## 重要なお知らせ；ソフトウェアに起因する現象のご連絡

### FC6A形 MICROSmart

FC6A形 MICROSmart において、以下8件の現象を確認いたしました。対象製品をご使用のお客様は以下に記載している内容をご確認の上、ご対策くださいますようお願いいたします。**※赤文字箇所修正(2020年1月22日)**

図2 WindLDR 設定

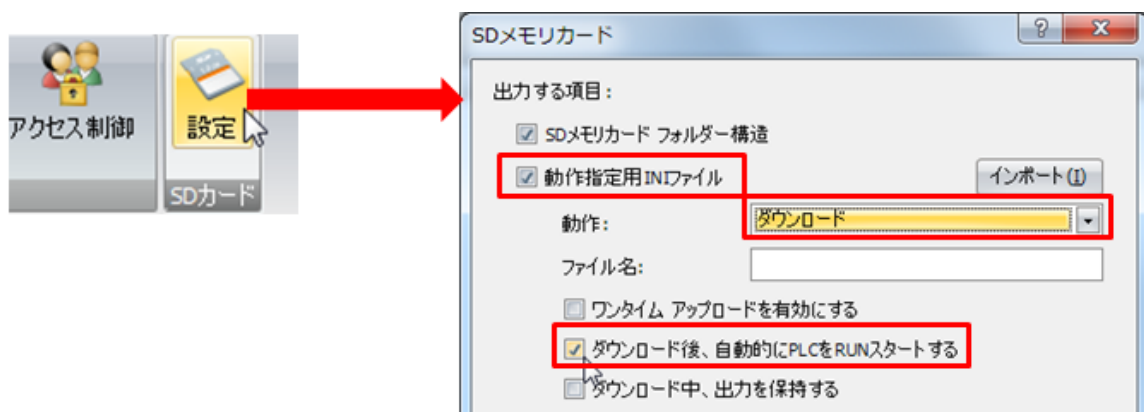
SD メモリカード内の autoexec.ini ファイルで auto\_start キーを true に設定（※1、※2）し、システムソフトウェアを含んだ ZLD ファイルを SD メモリカードからダウンロードした場合、ダウンロードが完了しても PLC が RUN しません。

※1. WindLDR を使って auto\_start キーを true に設定する方法

下記の手順で autoexec.ini ファイルを作成してください（図2参照）

- STEP 1. WindLDR の設定タブから、SD カードの「設定」を選択してください。
- STEP 2. 「動作指定用 INI ファイル」を選択してください。
- STEP 3. 動作は「ダウンロード」を選択してください。
- STEP 4. 「ダウンロード後、自動的に PLC を RUN スタートする」を選択してください。
- STEP 5. ZLD ファイルの名前を「ファイル名」へ入力し、出力するフォルダを選択してください。

回避方法1. システムソフトウェアを WindLDR でダウンロードしてください。

回避方法2. ファンクション設定の「起動時のRUN/STOP 指定」を「RUN(M8000 を ON する)」に設定（図4参照）したユーザープログラムを、システムソフトウェアと一緒に ZLD ファイルに含めて、SD メモリカードからダウンロードしてください。

図5 ERXD 命令のスキップ設定

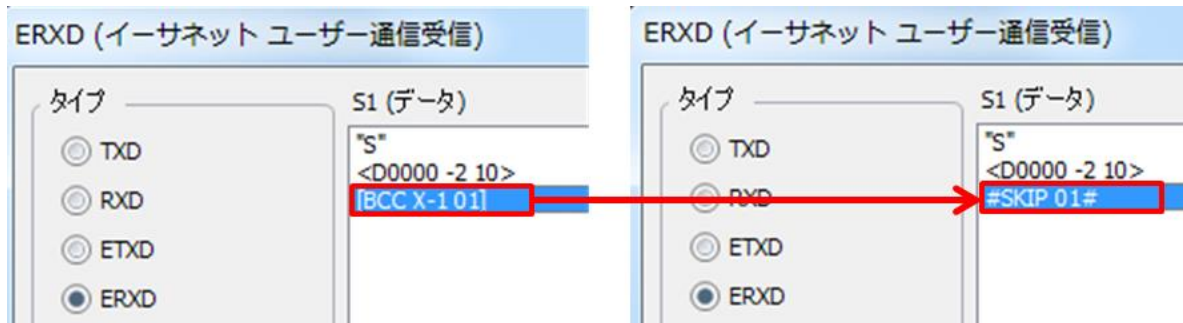
ERXD 命令で受信するデータに BCC を設定したとき、BCC が 80h 以上 (※) のデータを受信すると、誤って BCC エラーと判定します。

※ BCC の桁数 (1 または 2 桁) に関わらず、BCC のデータが 1 桁でも 80h (128) 以上の場合、本現象が発生します。

ERXD 命令の設定で、BCC に相当するデータをスキップしてください（図5参照）。
